RESOLUCIÓN N° 330
(19 de febrero de 2024)

POR LA CUAL SE RESUELVE UN RECURSO DE REPOSICIÓN

Mediante Resolución No. 3845 de fecha 05 de diciembre de 2023, la Subdirección de Regulación y Calidad Ambiental, otorgó Licencia Ambiental Global a favor de **CONCESIONARIA RUTA AL SUR S.A.S.** con NIT. 901.482.899-1, representada legalmente por el señor **JUAN CARLOS MARÍA CASTAÑEDA**, identificado con cédula de ciudadanía No. 9.531.771 expedida en Sogamoso, para explotación de **MATERIALES DE CONSTRUCCIÓN** (arenas y gravas de río) por el término de la vigencia de la Autorización Temporal e Intransferible 504874 (incluidas sus prorrogas, otorgada por la Agencia Nacional de Minería – ANM, e incluida la fase de desmantelamiento y abandono), ubicada en las veredas Órganos y San Ciro del municipio de Oporapa y la vereda Laguneta del municipio de Elías, en el departamento del Huila.

Figura 1 Esquema para secuenciación minera para la terraza aluvial a explotar

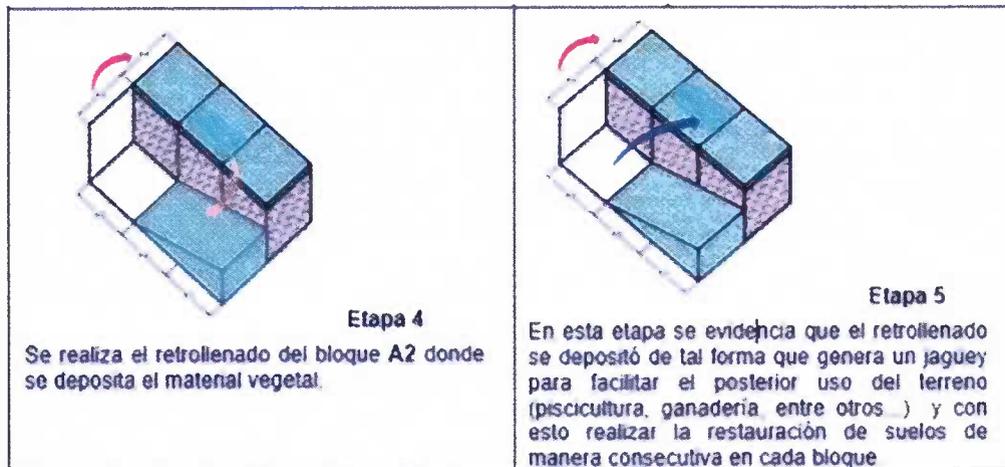
El método de extracción que se propuso por *Paneles y Bloques en Terraza*, el cual consiste en realizar excavaciones dispuestas en forma de celdas de un área de 100 x100 m para cada una de las Terrazas requeridas.

En ese orden de ideas, la profundidad máxima de extracción en el diseño minero, se considera hasta el nivel freático y ésta cuenta con una zona de protección de corrientes continuas de 30 metros.

A continuación, se representan las terrazas donde se detallan los bloques en cada una propuestos a explotar, en el que se detallan las siguientes fases:

- b) La petición presentada en el recurso de reposición con radicado CAM No. CAM No. 24088 del 20 de diciembre de 2023, de Reponer el ARTÍCULO SEXTO decisión tomada en la resolución 3845 del 05 de diciembre de 2023 para que se incluya el área de explotación mediante el método de terrazas correspondiente a 11,3 hectáreas, indicando las coordenadas autorizadas de conformidad con la información aportada en la solicitud del trámite presentada por esta sociedad, **NO ES VIABLE** ya que se reitera que la explotación en el sector denominado terrazas generaría conflictos socio-ambientales, detallados en el numeral 3.4 CONFLICTOS AMBIENTALES IDENTIFICADOS (BIOFISICOS Y SOCIOECONOMICOS) del concepto técnico de evaluación 742 del 27 de noviembre de 2023, tales como transformación del ecosistema (impacto geomorfológico y paisajístico), fragmentación del régimen hidrológico e hidrogeológico, afectación a los servicios ecosistémicos existentes en el sector (creación de ecosistemas artificiales) y la imposibilidad de prevenir o mitigar estos impactos a través de las medidas de manejo ambiental propuestas, que garanticen que la restauración ambiental de la zona genere un uso final que sea igual o mayor al encontrado inicialmente; por consiguiente, se establece a prevención que no es viable ambientalmente la explotación de materiales de construcción en el área de terrazas correspondiente a 11,3 hectáreas presentado en la descripción del proyecto del EIA y evaluado.

NO ES VIABLE conforme a lo expuesto previamente en el literal b.
